**Конструктивные изменения
автомобилей «Урал», внедренные
в 2014 г.**

(выпуск 14)

Настоящий сборник подготовлен Управлением послепродажного обслуживания ОАО «АЗ «УРАЛ» для сервисных центров и торговых организаций на основе информационных бюллетеней о конструктивных изменениях автомобилей «Урал» в 2014 году, разработанных Инженерно-конструкторским центром и размещенных на сайте www.uralaz.ru, в разделе «Сервис и запчасти»

1. Информационный бюллетень № 335

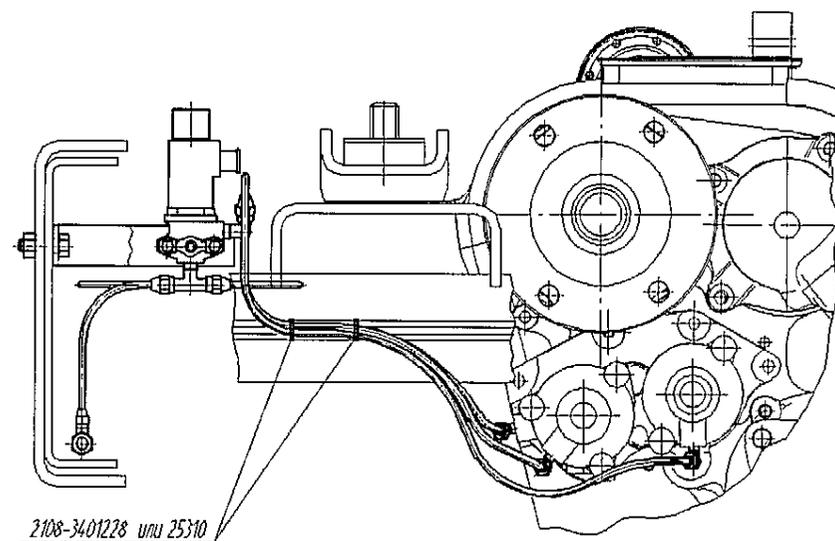
Для исключения вредного контакта трубопроводов пневмоуправления РК с вилкой карданного вала изменено крепление трубопроводов РК: нейтрали; низшей; блокировки дифференциала перенесено с правого кронштейна подвески РК на поперечину рамы К22. Хомуты крепления 4209 9076, 150-47595 и буфер 375-8402321 заменены на хомуты 2108-3401228, 25310.

2. Информационный бюллетень № 337

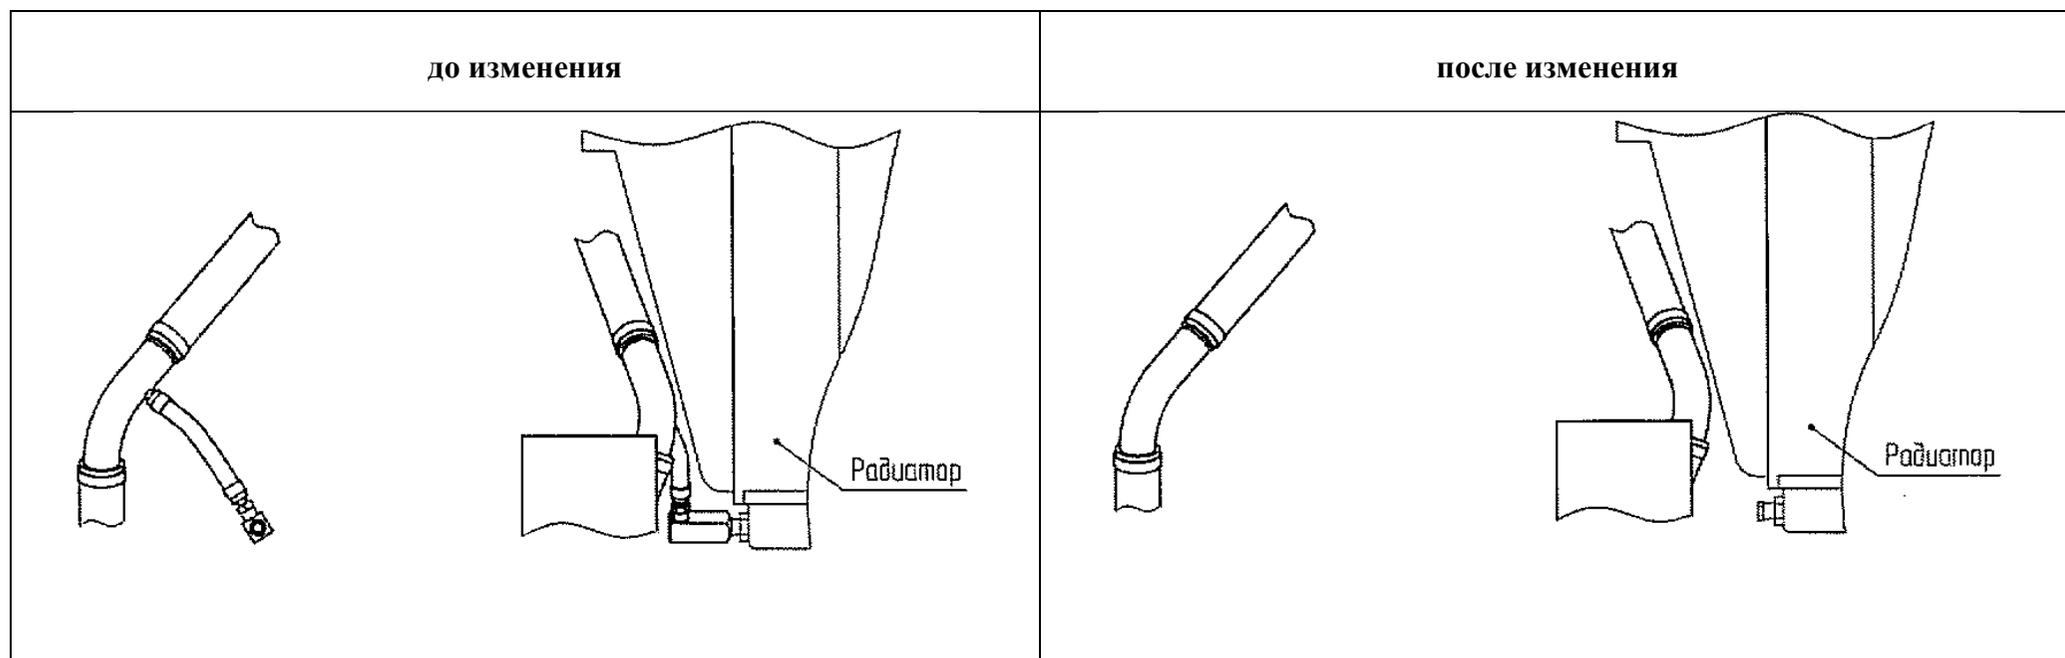
С целью снижения затрат, на автомобилях и шасси «Урал» с колесной формулой 8x8 с двигателем ЯМЗ-238Б, изменяется конструкция подводящей трассы системы предпускового подогрева двигателя (СПИД). При этом исключаются следующие изделия:

532301-1015280-01 Труба передняя
3255-1104235 Штуцер
336908 Переходник
532301-1015284 Рукав 8x15 L=125мм

Взамен трубы 532301-1015280-01 (с приваренным патрубком) устанавливается труба 532301-1015281-10 (без патрубка). В отверстие нижнего бачка радиатора вворачивается пробка с резьбой К 1/4.

3. Информационный бюллетень № 338

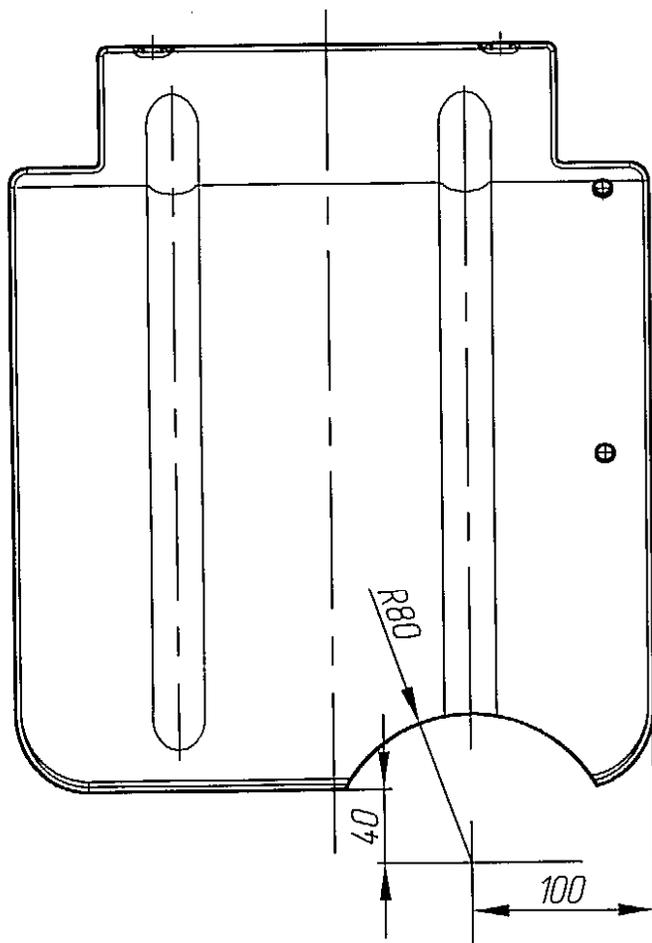
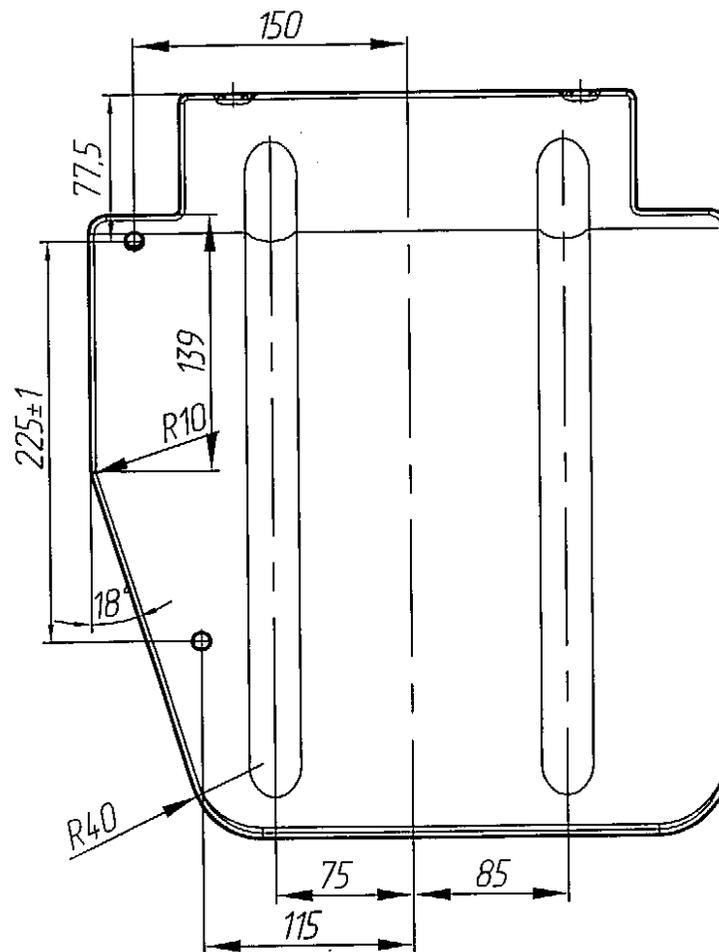
Замена брызговика 532301-8403579 для автомобилей Урал-6370 (и модиф.) и Урал-63704 (и модиф.). Основанием к изменению стал вредный контакт полимерных пневмотрубопроводов с шумоизоляцией.

Стало
63704В-8403578

Стало
6370-8403579

7. Информационный бюллетень № 346

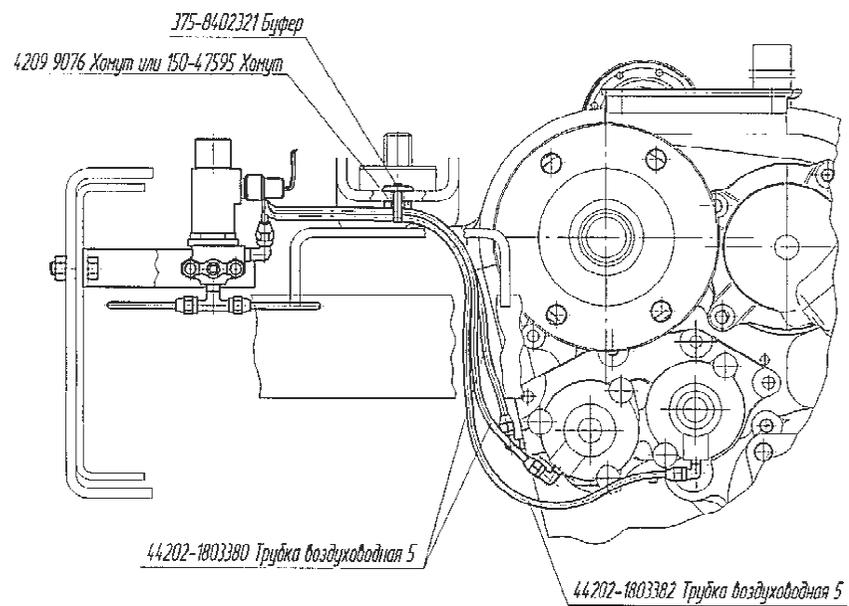
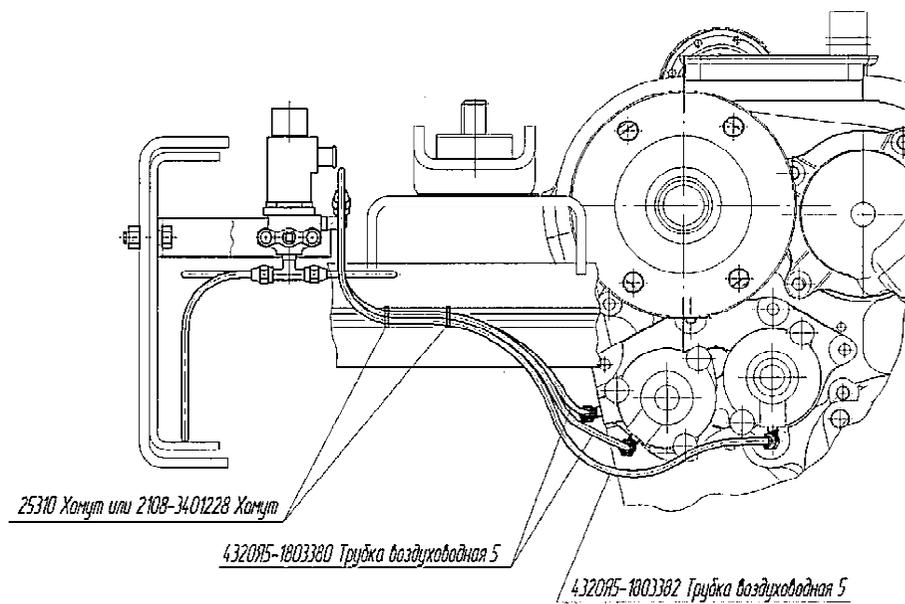
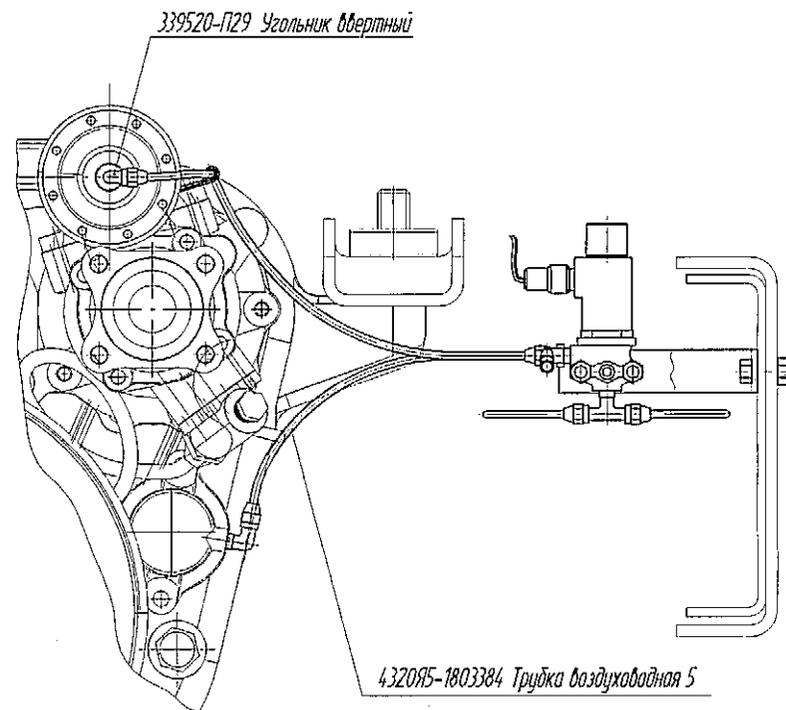
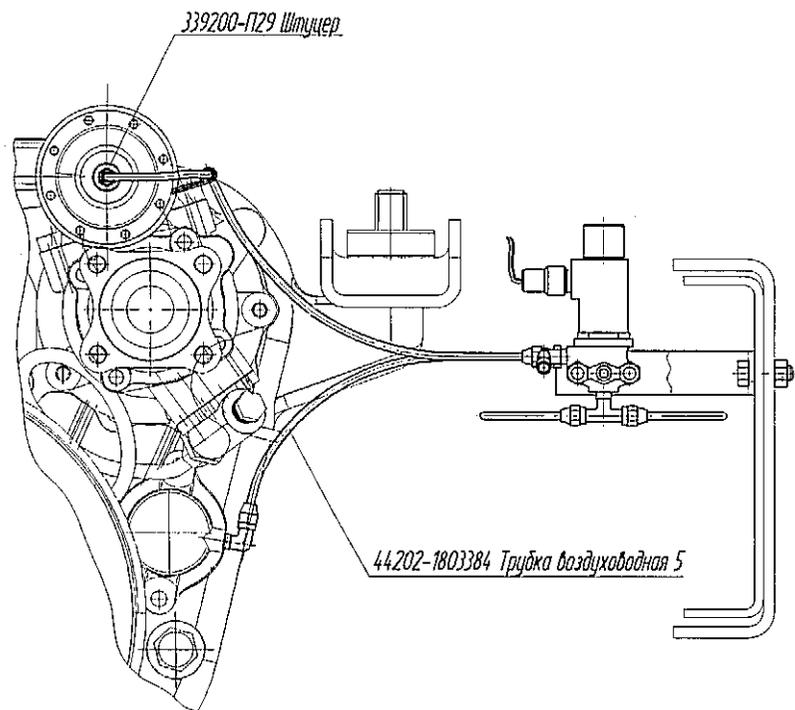
Для исключения вредного контакта трубопроводов пневмоуправления РК с вилкой карданного вала и с целью унификации трубок изменена укладка трубопроводов пневмоуправления раздаточной коробки.

Крепление трубопроводов РК: нейтрали; низшей; блокировки дифференциала перенесено с правого кронштейна подвески РК на поперечину рамы Ж2.

Хомуты крепления 4209 9076, 150-47595 и буфер 375-8402321 заменены на хомуты 2108-3401228, 25310.

Трубка 44202-1803380 заменена на трубку 4320Я5-1803380.

Трубка 44202-1803382 заменена на трубку 4320Я5-1803382.

Трубка 44202-1803384 заменена на трубку 4320Я5-1803384.

Для исключения вредного контакта привода ДОМ штуцер 339200-П29 заменен на угольник 339520-П29.

9. Информационный бюллетень № 348

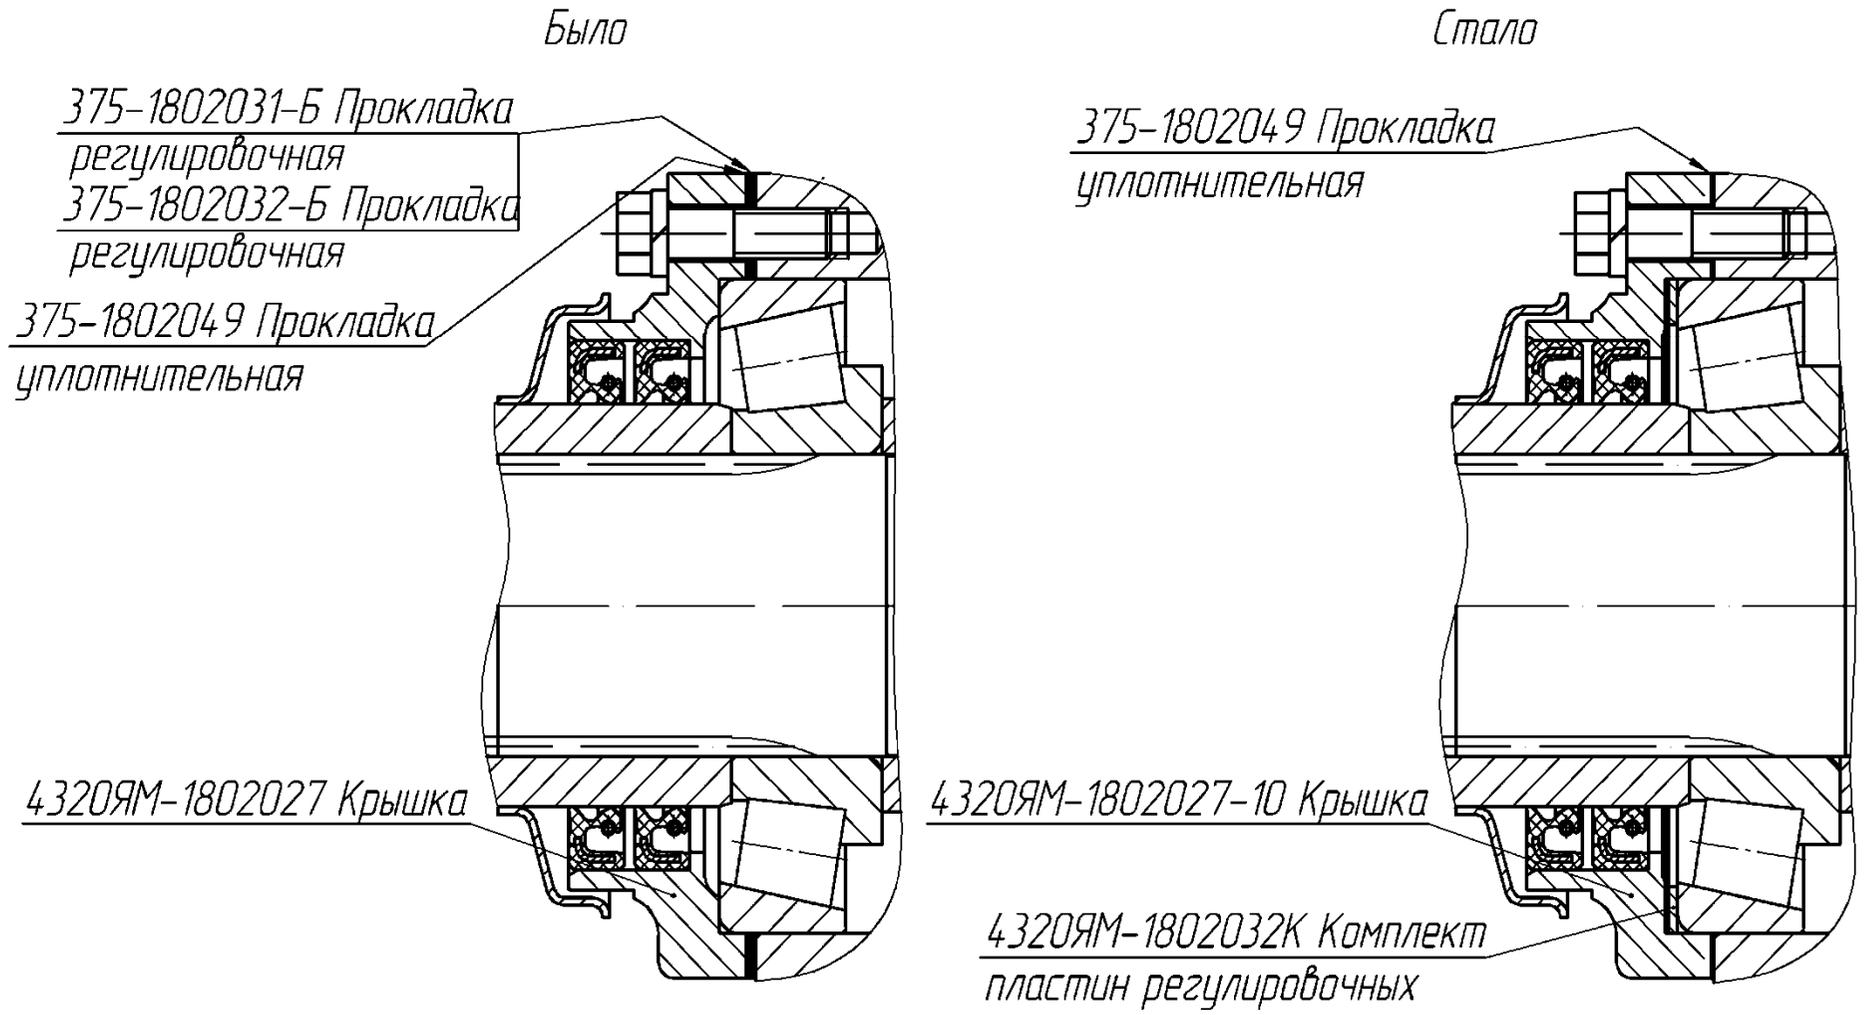
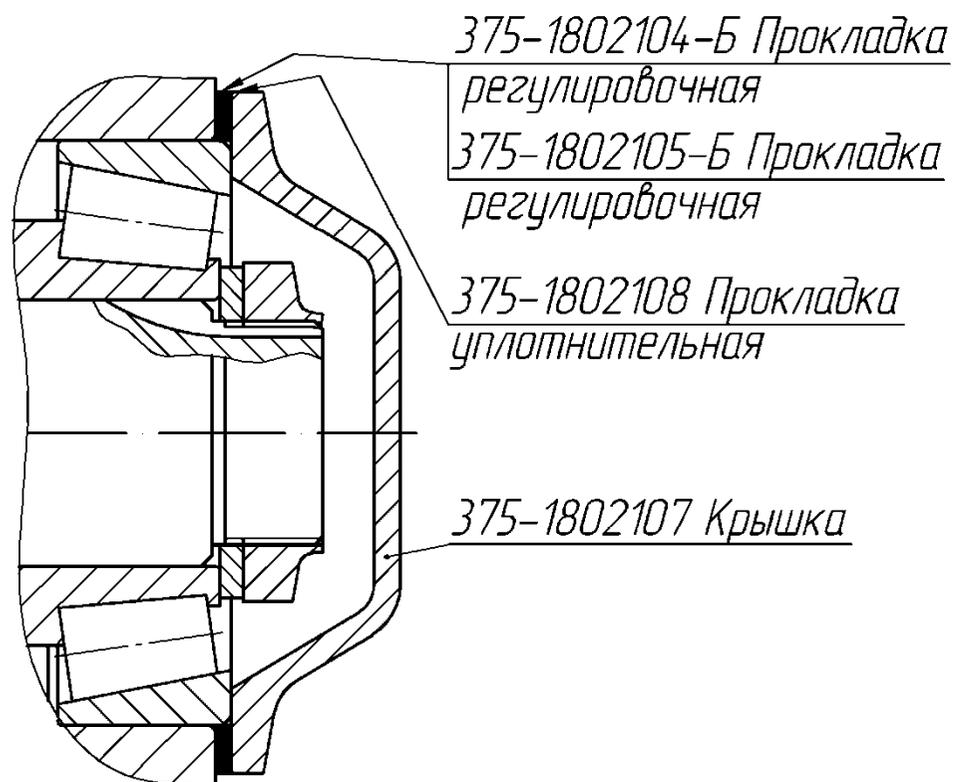
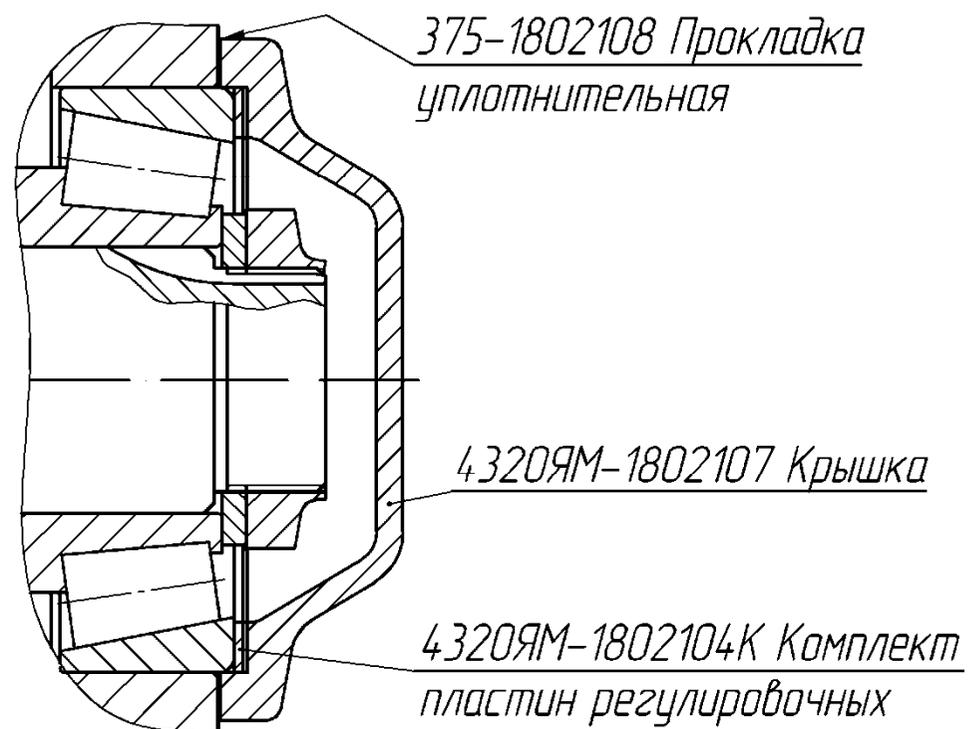
На автомобилях Урал-4320М и их модификациях в связи с модернизацией РК модели 4320ЯМ и 4320ТМ изменяется расположение регулировочных пластин подшипников и схема регулировки осевого люфта подшипников на первичном и промежуточном валах.

Подпись		улучшения герметичности раздаточной коробки
